## **INFORMACJA O DOKONANYCH ZMIANACH w części rysunkowej projektu wykonawczego**

## **INFORMACJA O DOKONANYCH ZMIANACH**

W nawiązaniu do aneksu z dnia 11-12-2015 r. wprowadzającego zmiany w protokóle wstępnego uzgodnienia z zamawiającym z dnia 24-10-2012 r.- projektant dokonuje zmian w dokumentacji – zatwierdzony do realizacji projekt budowlany budowa drogi gminnej nr 103344L relacji „droga pow. 1253L-Leszkwice-gr. gm. Niedźwiada w miejscowości Leszkwice odcinek długości 1261 m” (od km 0+000 do km 0+007,80 /zjazd z dr. pow.do gr. pasa dr./ i od km

2/ Tabela pow. nawierzchni zjazdów

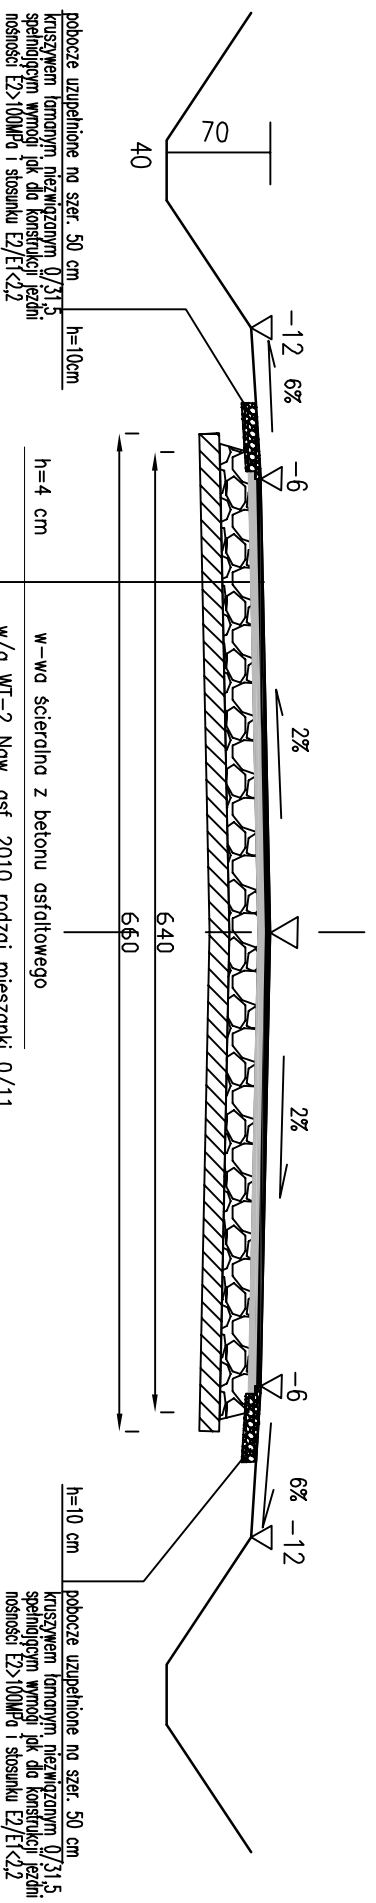
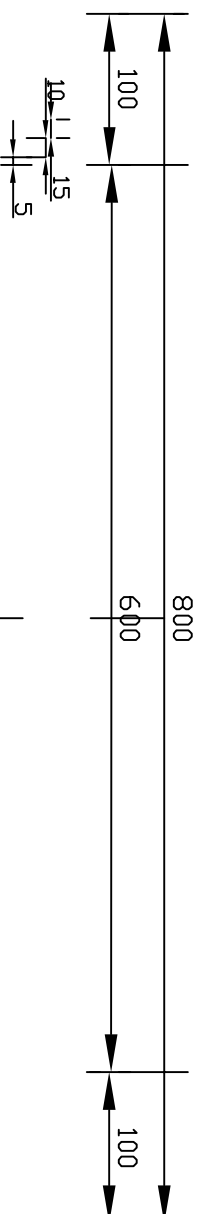
- 9) str. 42 wykaz zjazdów  
W kolumnie tabeli po słowach średnica rury dopisuje się PEHD, każda rura długości 6 m skreśla się w tabeli dwie ostatnie kolumny.(ilość rur do ułożenia)  
W kolumnie tabeli - powierzchnia nawierzchni – miejsca puste zostały statystycznie wyliczone w załączniku nr 2 do informacji (1332 m<sup>2</sup>)  
W kolumnie roboty ziemne –podana ilość stanowi zasypkę rur PEHD-jako piasek gruboziarnisty lub mieszanka piaskowo-żwirowa.

## ZAŁĄCZNIK nr 2 do informacji

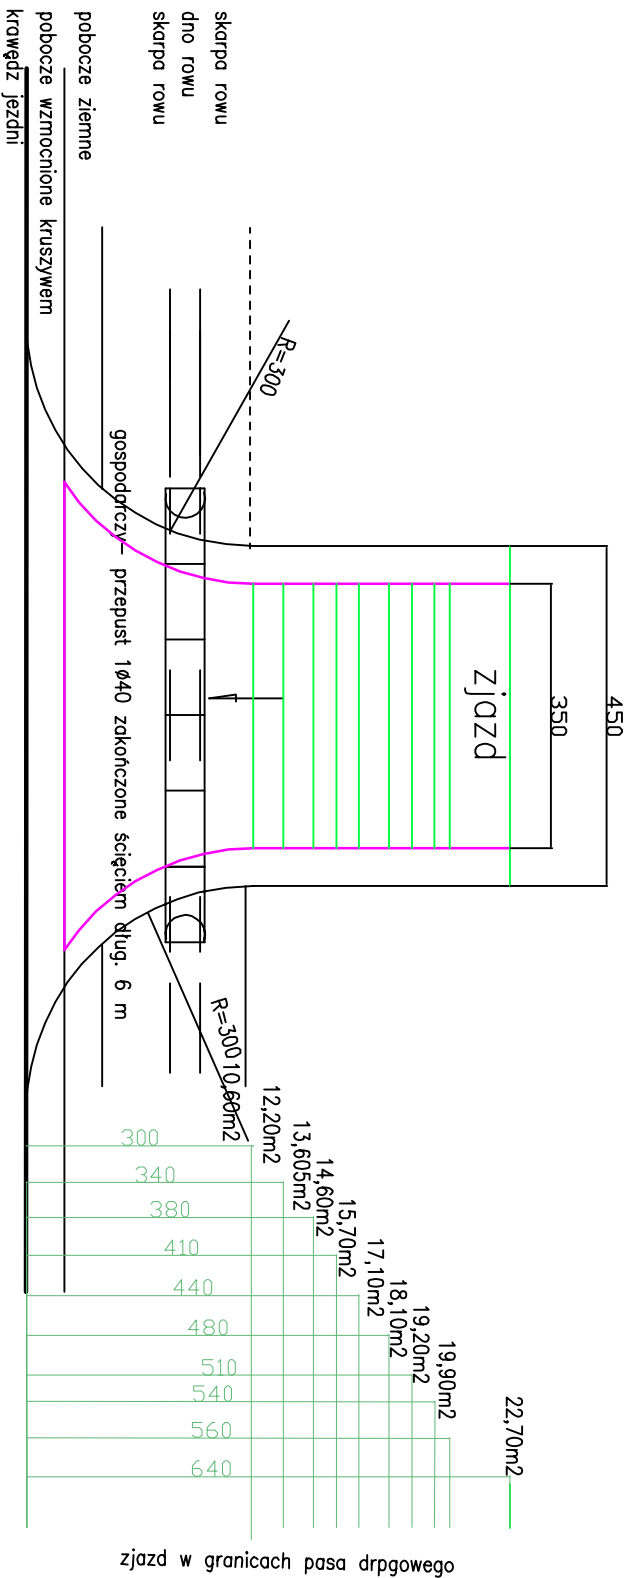
- e) str. 11 Nieaktualne ” (część „B” p-kt 14)
- f) str. 16 zjazd ziemny nr rysunku 9 (projekt wykonawczy część rysunkowa) - należy  
zastąpić załącznikiem rysunkowym nr 2 z wyliczoną indywidualnie powierzchnią  
nawierzchni z kruszywa, ilości fundamentu, podsypki i zasypki dla rur PEHD na  
zjazdach (część „B” p-kt 12)

- 14) str. 57 Nieaktualna
- 15) str. 62 zjazd ziemny nr rysunku 9 (proj. bud.) - należy zastąpić załącznikiem nr 4 do informacji z wyliczoną indywidualnie powierzchnią nawierzchni z kruszywa, ilości fundamentu, podsypki i zasypki dla rur PEHD na zjazdach.

Zgodnie z aneksem z dnia 11-12-2015 r do protokołu dmych wyjściowych z dnia 24-10-2012r  
wprowadzono nieistotne zmiany w postaci zastąpienia kręgów betonowych-turami z PEHD  
o dług. 6,0m, nawierzchnia zjazdu zostanie wykonana z mieszanki kruszyw Lamonych niezwiązanych. 0/31,5

- Fundament – 0,13m<sup>2</sup> x 6m = 0,78 m<sup>3</sup> dla jednego przepustu
- Podsyпка – 0,10m<sup>2</sup> x 6m = 0,60 m<sup>3</sup> dla jednego przepustu
- Zasyпка – 0,34m<sup>2</sup> x 6m x wsp0,75 = 1,53 m<sup>3</sup> dla jednego przepustu
